Rapport de l'Inspection des installations classées

Visite d'inspection du 19/12/2024

GLD (GRENOBLE LOGISTIQUE DISTRIBUTION)

Références : 2025-Is003TS2
Code AIOT : 0010400072

Figure 1: extrait Plan ETARE 2015

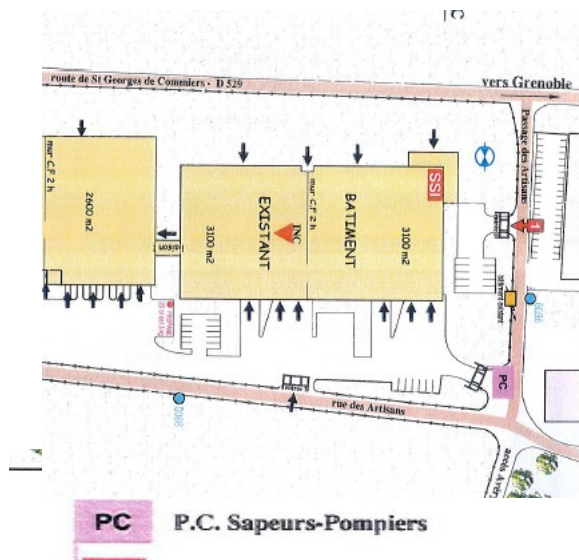
<i>Constats :</i> L'Inspection constate le 19/12/2024 le stationnement d'une cuve d'un camion citerne devant l'une des 5 entrées du site (à l'intérieur du site ICPE). L'étude de dangers de 2012 mentionne 4 accès camions, le plan ETARE indique pour cette entrée l'intitulé "PC sapeurs pompiers".

Photo: Semi-remorque citerne stationnée au niveau du portail « PC Sapeurs-Pompiers »

Rendre accessible en toutes circonstances l'entrée PC sapeurs pompiers.
